ADEQUAÇÕES ESTUDO DE IMPACTO DE VIZINHANÇA

OFÍCIO SEI Nº 0015319486/2022 - SEPUR.UPL.AIU

ESTUDO DE IMPACTO DE VIZINHANÇA (EIV)

PREVER SERVIÇOS PÓSTUMOS DE SANTA CATARINA LTDA COMPLEXO FUNERÁRIO

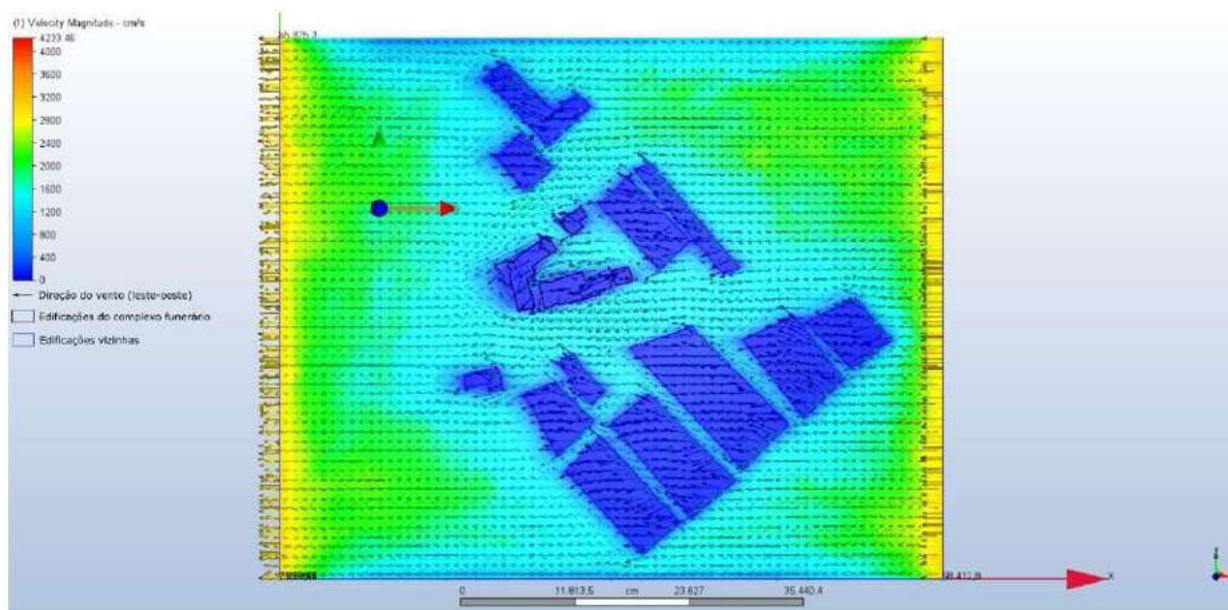
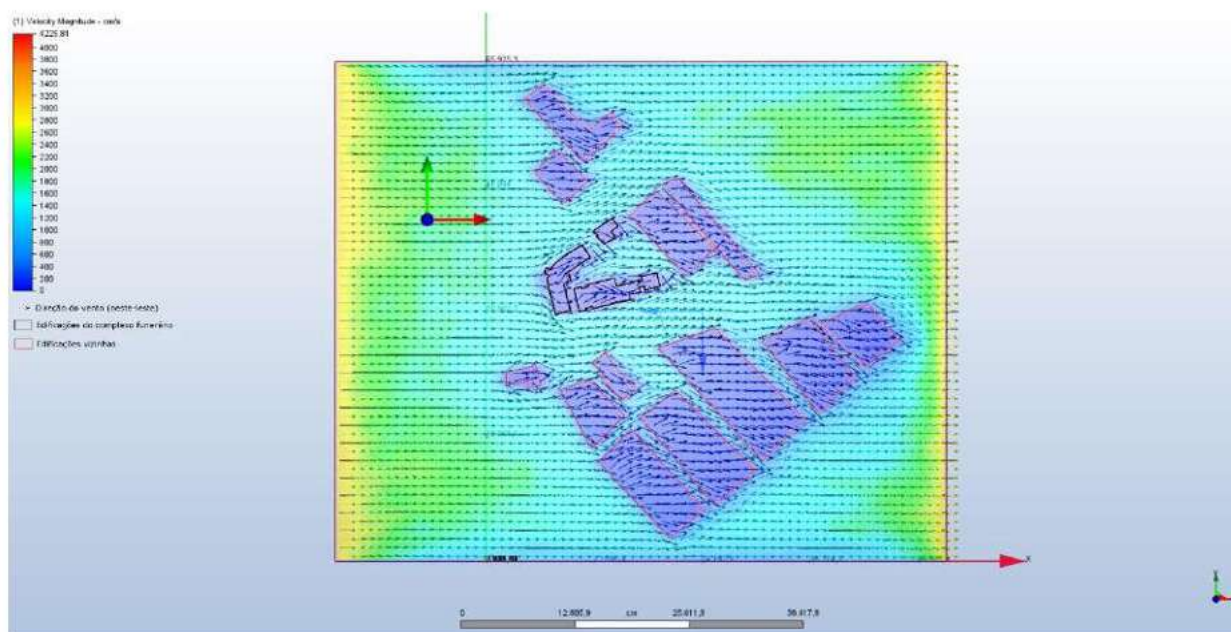
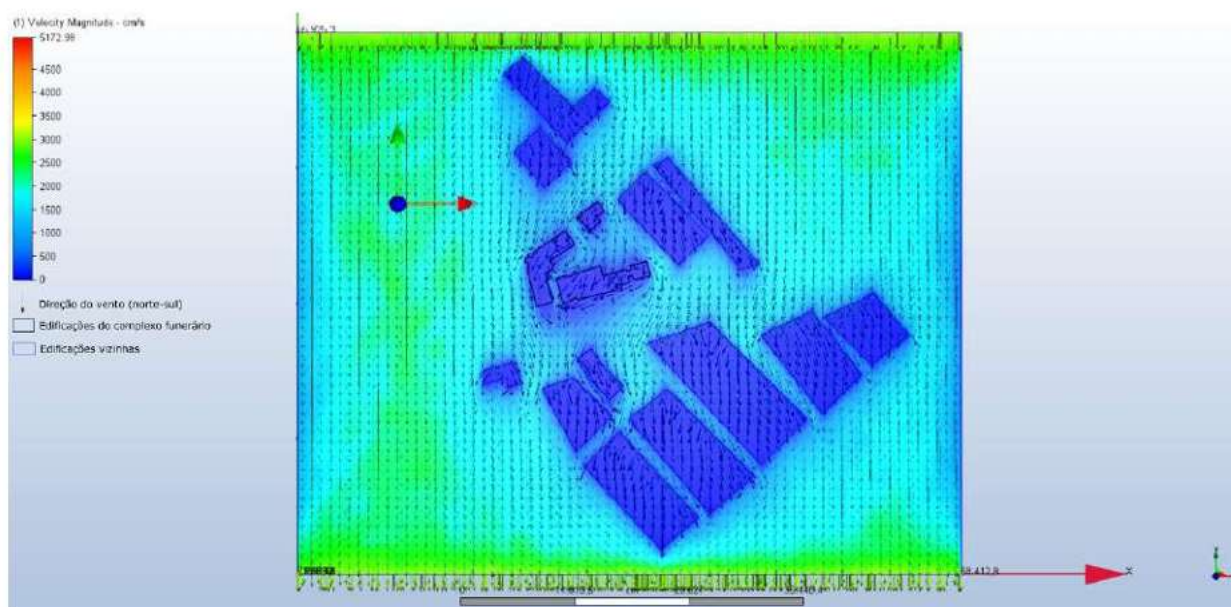
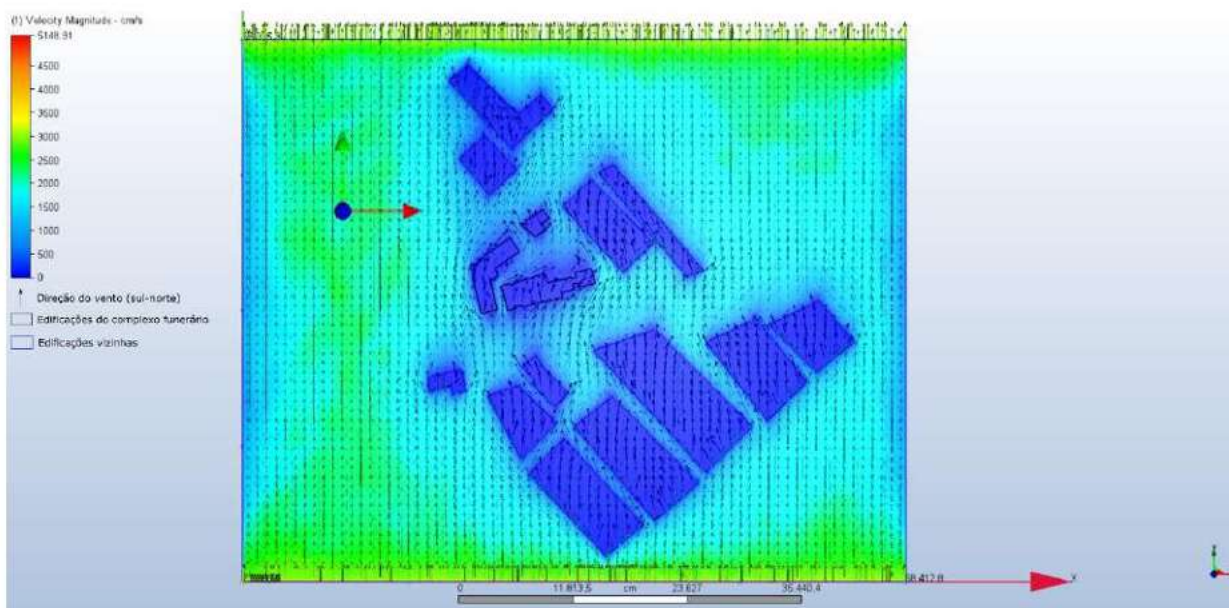
ITEM	ADEQUAÇÕES	SITUAÇÃO
1	No item simulação de ventilação, complementar com edificações vizinhas, de forma que seja possível observar o impacto;	Atendido pg. 27 a 29
2	Declaração de aprovação de projeto de sistema de tratamento de efluentes.	Anexo XX
3	No item “valorização ou desvalorização imobiliária”, complementar com: 3.1 Realizar avaliação utilizando a NBR 14653 3.2 Realizar uma análise considerando os usos existentes na área de influência do empreendimento 3.3 Caracterizar a situação antes e depois da implantação do empreendimento 3.4 Definir os impactos positivos e negativos, diretos e indiretos, imediatos, de médio ou longo prazo 3.5 Após a definição dos impactos, categorizar se são temporários ou permanentes 3.6 Identificar e avaliar os impactos na área de vizinhança durante as fases de implantação, operação ou funcionamento 3.7 Definir as medidas mitigadoras e compensatórias necessárias à aprovação do empreendimento	Atendido pg.38 a 44 Anexo XXI

Embora exista convergência de ventos no centro do empreendimento, o fenômeno não afetará a vizinhança uma vez que volta à normalidade logo adiante.

A disposição do complexo não gera fenômenos consideráveis e permanentes sobre a vizinhança.

Embora o empreendimento haja como uma barreira, seu tamanho não é suficiente para causar um impacto permanente, desta forma, o fenômeno não afetará a vizinhança voltando a normalidade logo em seguida.

A disposição do complexo não gera fenômenos consideráveis e permanentes sobre a vizinhança.
